**ELEKTRO CELJE, d.d.** za distribucijskega operaterja na osnovi 465. člena Energetskega zakona (Ur.l. RS, št. 17/14, 81/15, 43/19 - spremembe in dopolnitve EZ-1B) in Zakona o urejanju prostora (Ur.l. RS, št. 61/17) ter na podlagi vloge št. **3503-0001/2020-4** z dne **15. 6. 2020** izdaja

## MNENJE K LOKACIJSKI PREVERITVI S POGOJI št. 2829

K dokumentaciji: Lokacijska preveritev za individualno odstopanje od PIP na območju industrijske cone Prihova - Nazarje, št. 20107-00, izdelal Savaprojekt d.d., Cesta krških žrtev 59, Krško, izdelano maj 2020  
Naročnik: PFEIFER d.o.o., Prihova 21, 3331 Nazarje

- Situacija s prikazom obstoječih el. en. vodov in naprav Elektra Celje d.d.

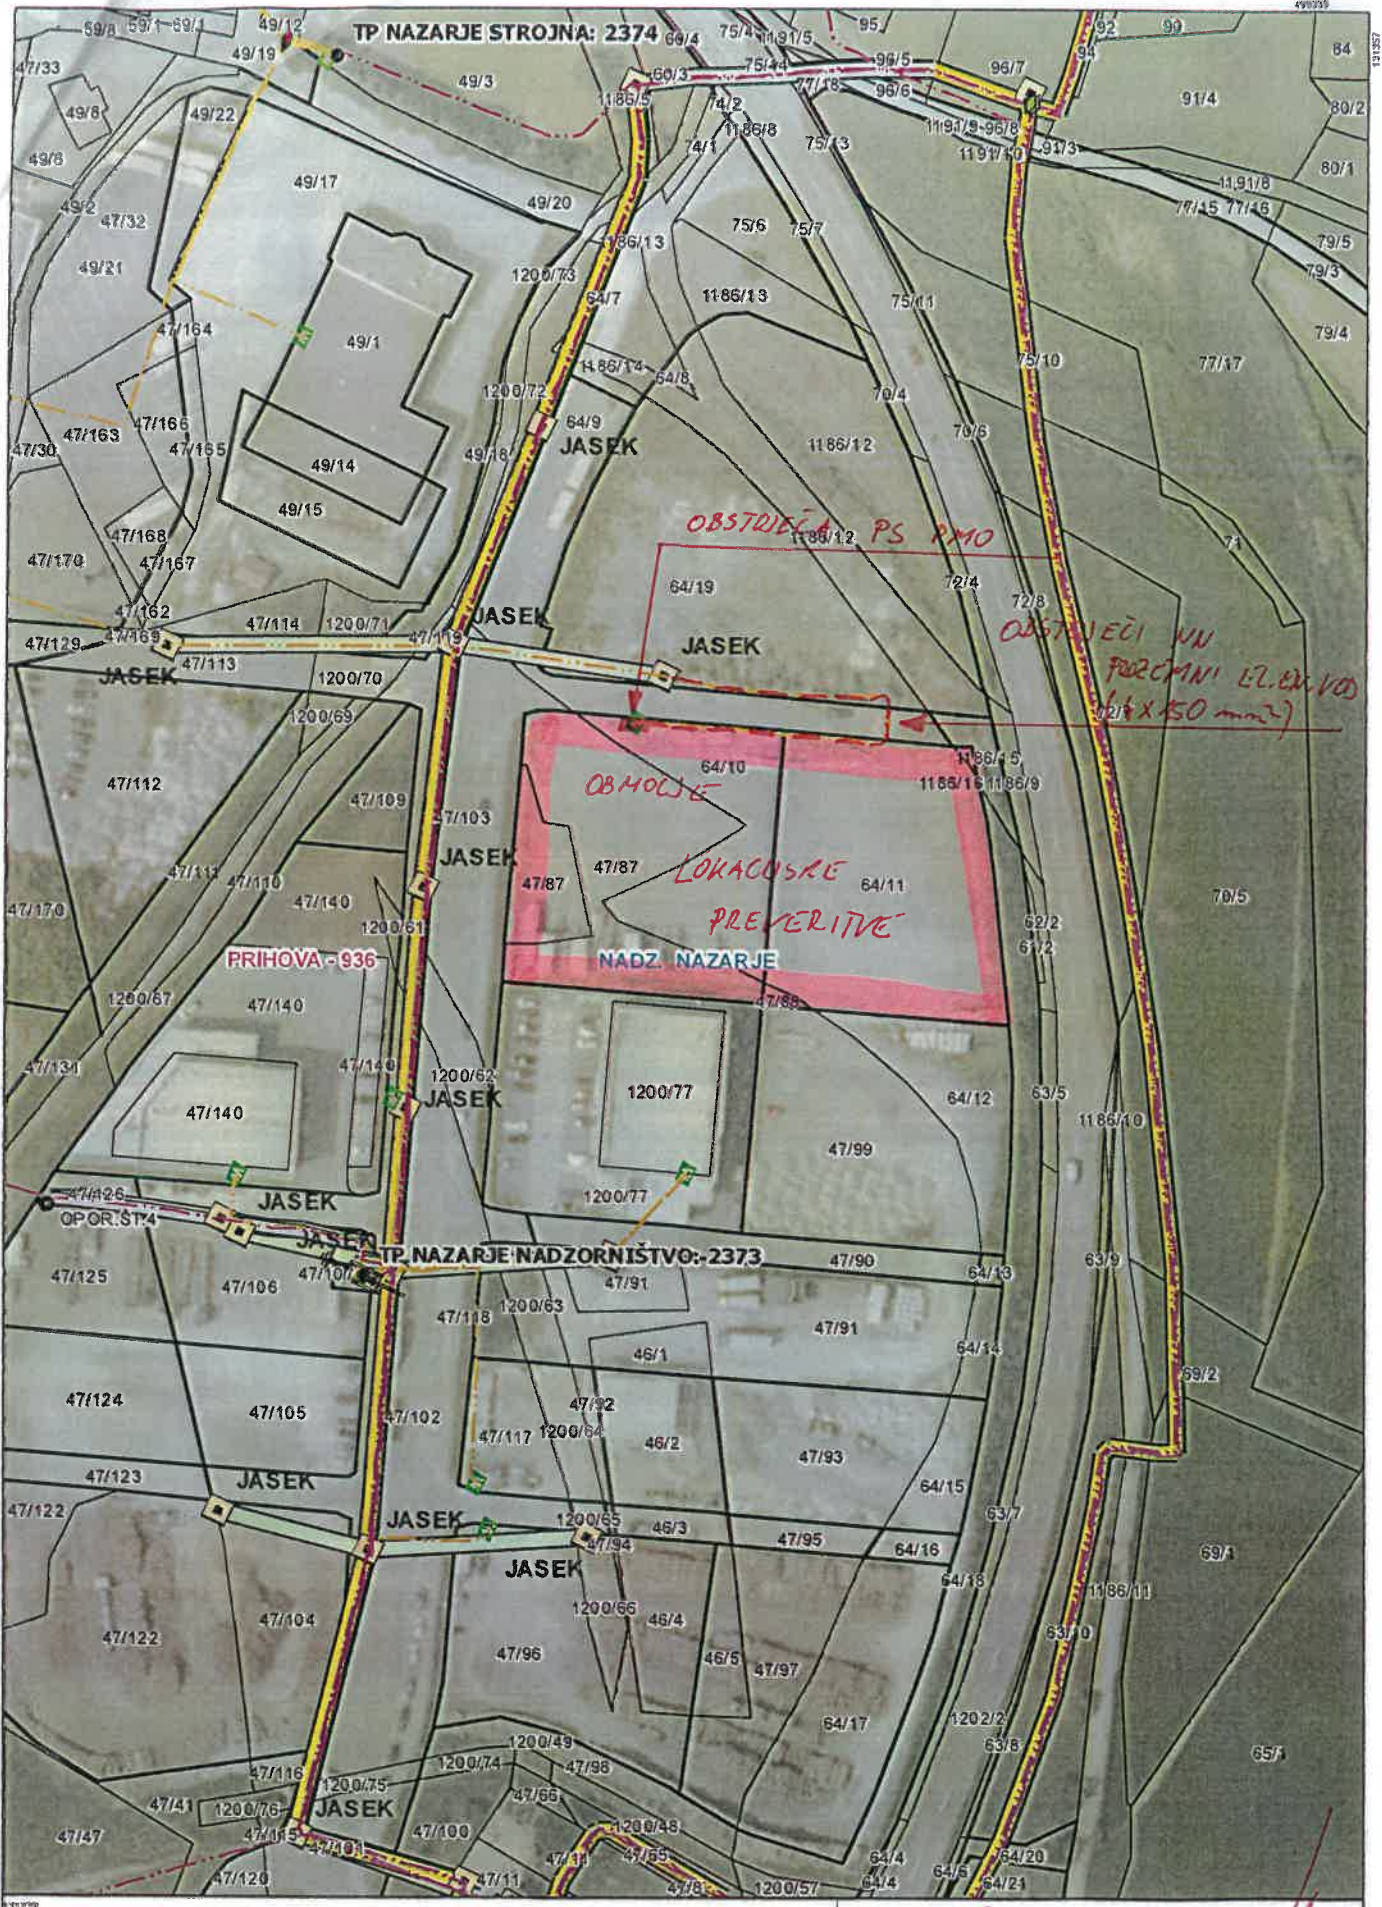
1. Ob robu predmetnega območja poteka obstoječi NN podzemni el. en. vod (4 x 150 mm<sup>2</sup>), kar je potrebno upoštevati kot omejitveni faktor v smislu varovalnega pasu, kateri znaša minimalno 1 m od el. en. vodov v obeh smereh, kar je v skladu z 468. členom Energetskega zakona (EZ-1, Ur.l. RS, št. 17/2014).

Prej navedeno pomeni, da je vso predvideno prostorsko ureditev (vključno z zunanjo ureditvijo) potrebno načrtovati tako, da bo odmaknjena od obstoječega NN el. en. podzemnega voda minimalno 1 m.

Prav tako se ob robu parcele nahaja obstoječa priključno merilna omarica, katero je prav tako potrebno upoštevati kot omejitveni faktor in predvidene prostorske ureditve načrtovati tako, da bodo odmaknjene od skrajnega roba omarice minimalno 1,5 m.

Potrebno je zagotavljati stalni in nemoten dostop do obstoječe priključno merilne omarice.

2. Karto komunalnih vodov in naprav izdelanega osnutka prostorskega akta je potrebno dopolniti z vrisom obstoječih in predvidenih elektroenergetskih vodov in naprav. Potek trase naših vodov in naprav je razviden v priloženem situacijskem načrtu.
